Projet de réfection de la digue de la centrale des Cèdres dans la MRC de Vaudreuil-Soulanges

Rapport d'enquête et d'audience publique

Bureau
d'audiences
publiques sur
l'environnement

Rapport 344

Figure 3 Les travaux projetés le long de la digue de la centrale des Cèdres

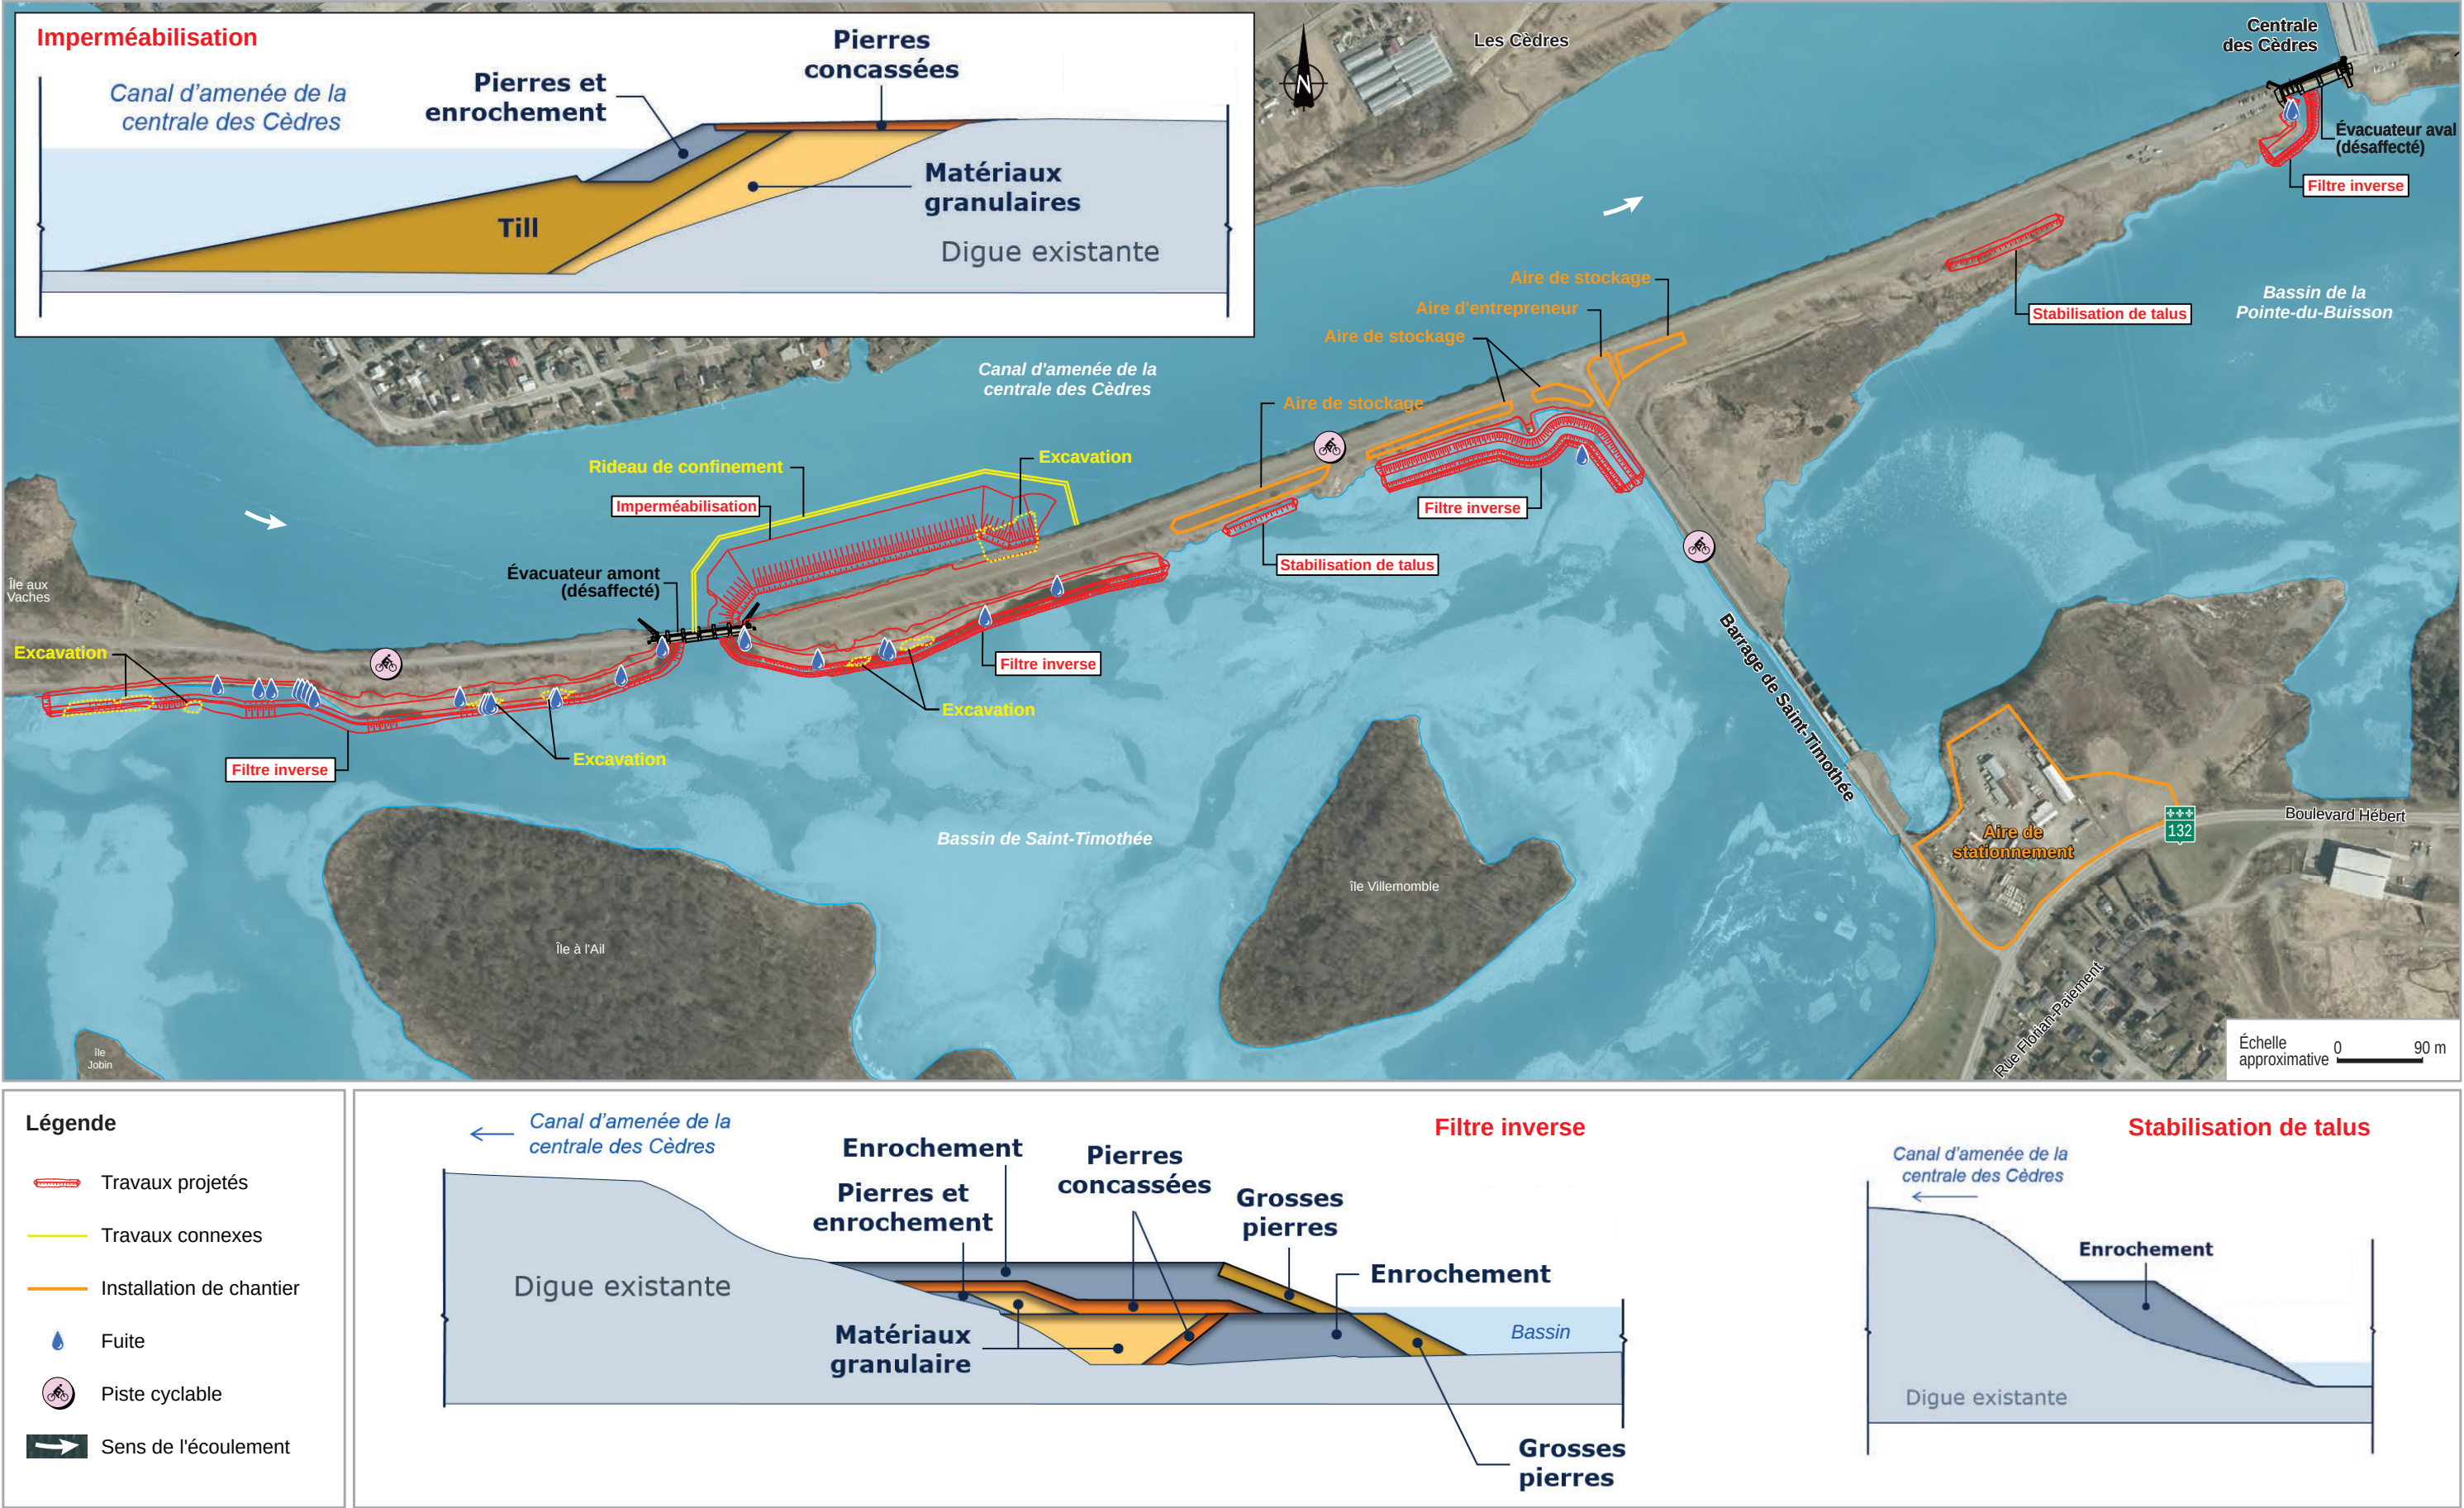
La dégradation de l'étanchéité du manteau d'argile du tronçon aval à proximité de l'évacuateur a créé, dans la digue, des fenêtres à travers lesquelles des écoulements préférentiels importants se concentrent (figure 3). Ces infiltrations entraînent une érosion interne à la structure de la digue qui provoque des affaissements et peut menacer son intégrité et sa stabilité (M. Éric Péloquin, DT3, p. 10 et 11).

- ♦ *La commission d'enquête note que la surveillance de la digue de la centrale des Cèdres menée par Hydro-Québec depuis les années 1980 a mis en évidence des problèmes persistants d'érosion de ses fondations et de dégradation de son étanchéité ainsi que la présence de pentes non sécuritaires.*
- ♦ **Avis** – *Considérant la vétusté de la digue de la centrale des Cèdres, les modifications de ses conditions d'exploitation, les signes de détériorations observés au fil des ans ainsi que les problèmes mis en évidence lors des programmes de surveillance et de suivi, la commission d'enquête partage l'avis d'Hydro-Québec quant à la nécessité de sa réfection.*

Afin de protéger les fondations de la digue, Hydro-Québec propose de construire, sur son versant sud et à son pied, des structures de protection perméables (appelées « filtres inverses ») constituées de plusieurs couches de matériaux granulaires (figure 3). Ces structures sont conçues pour empêcher l'érosion et la migration des particules des fondations tout en laissant circuler les eaux d'exfiltration. Les matériaux les plus fins, des sables et des graviers, seraient placés au contact de la digue, et les plus grossiers, des enrochements, à l'extérieur (M. Éric Pélouquin, DT3, p. 19 ; PR3.4, p. 3 à 12).

À ces endroits, Hydro-Québec construirait des butées en enrochement pour garantir la sécurité du talus (figure 3) (DQ3.1, p. 3). Il est question d'intervenir d'abord du côté du bassin de la Pointe-du-Buisson, vers septembre et octobre, puis du côté du bassin de Saint-Timothée durant l'hiver suivant (tableau 1).

Figure 4 Les superficies des pertes et des perturbations d'habitats aquatiques

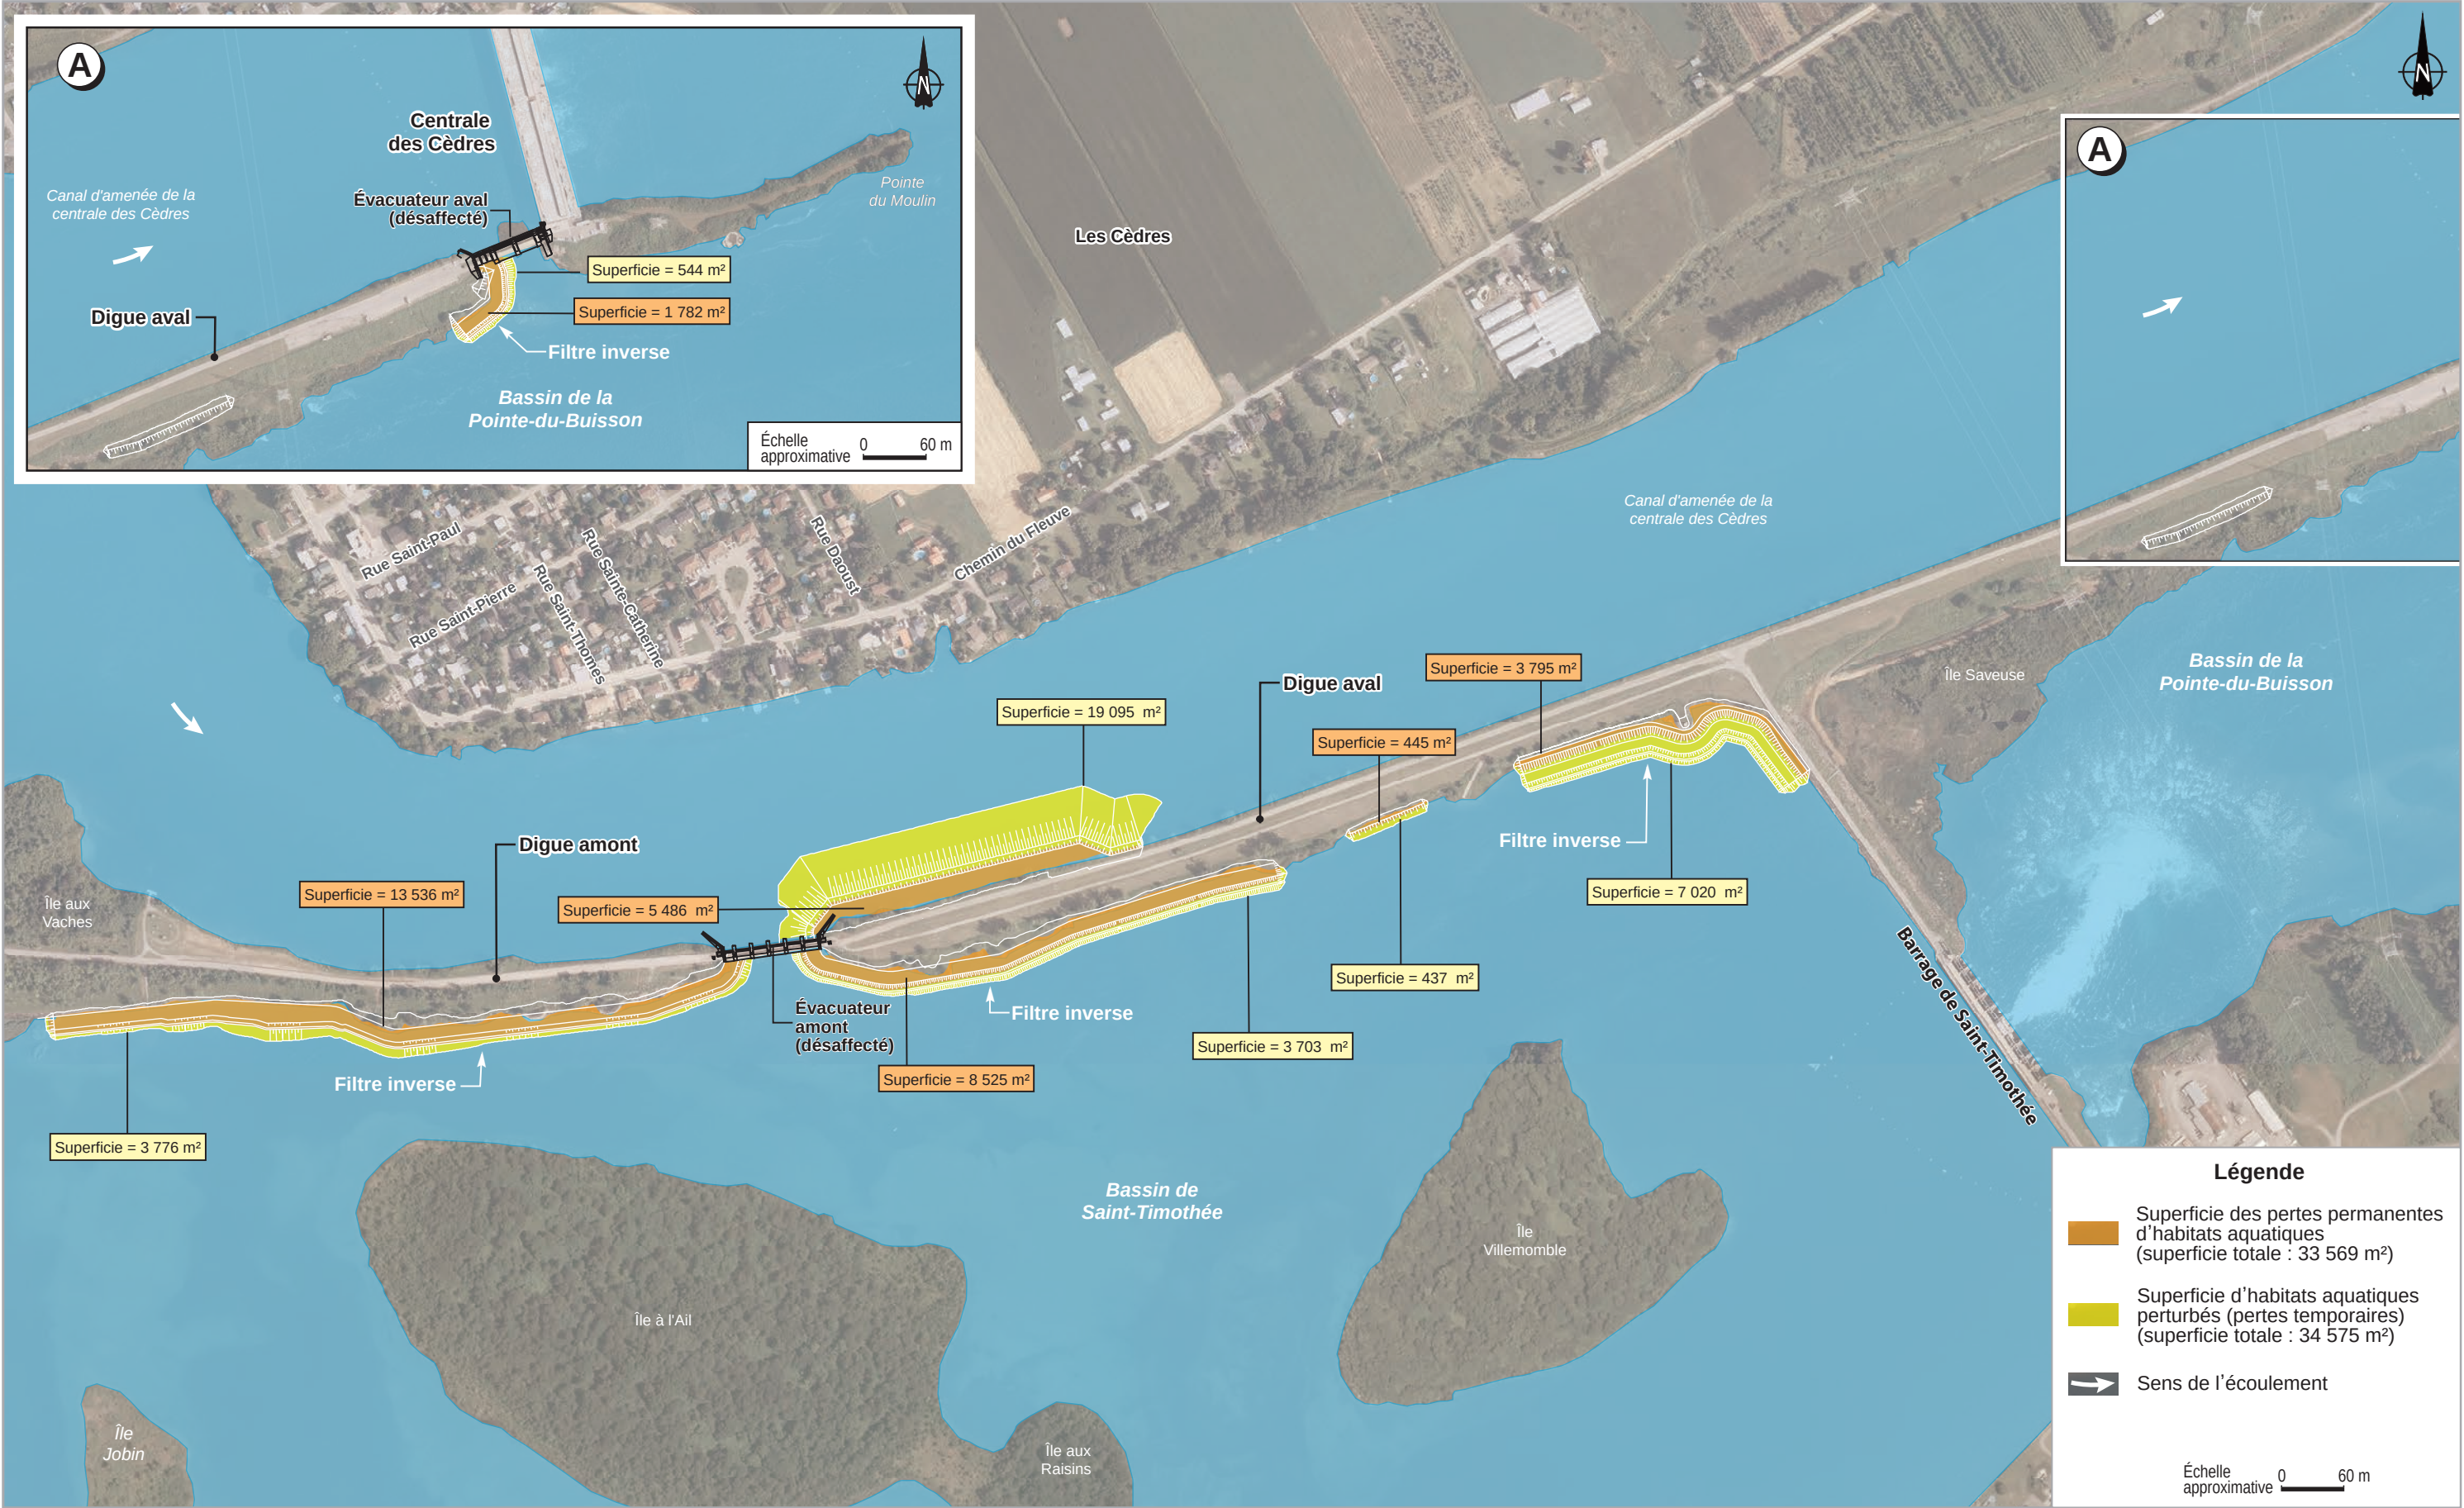
Au total, les trois secteurs du projet engendreraient la perte de 68 144 m² d'habitat du poisson, soit 34 575 m² de pertes temporaires et 33 569 m² de pertes permanentes (figure 4). L'estimation de ces pertes de superficie d'habitat du poisson est forcément

L'impact sur l'habitat du poisson a été considéré comme « moyen » par le promoteur puisqu'il estime que le projet devrait le modifier « sans toutefois compromettre l'intégrité globale du milieu ou de la communauté de poissons » (PR3.4, p. 21 à 24). Quant aux espèces de poisson à statut précaire, aucune mesure particulière n'est proposée pour en atténuer les conséquences potentielles.

- ♦ **Avis** – *La commission d'enquête est d'avis que le projet de réfection de la digue de la centrale des Cèdres devrait inclure des mesures d'atténuation advenant que le programme de surveillance de la qualité de l'eau dans le canal d'amenée et dans le bassin de la Pointe-du-Buisson montre un dépassement des critères de qualité pour la protection de la vie aquatique.*

- ♦ **Avis** – *La commission d'enquête est d'avis que les pertes temporaires d'habitat de poisson dues à la réfection de la digue de la centrale des Cèdres devraient être compensées selon des modalités jugées satisfaisantes par le ministère des Forêts, de la Faune et des Parcs.*
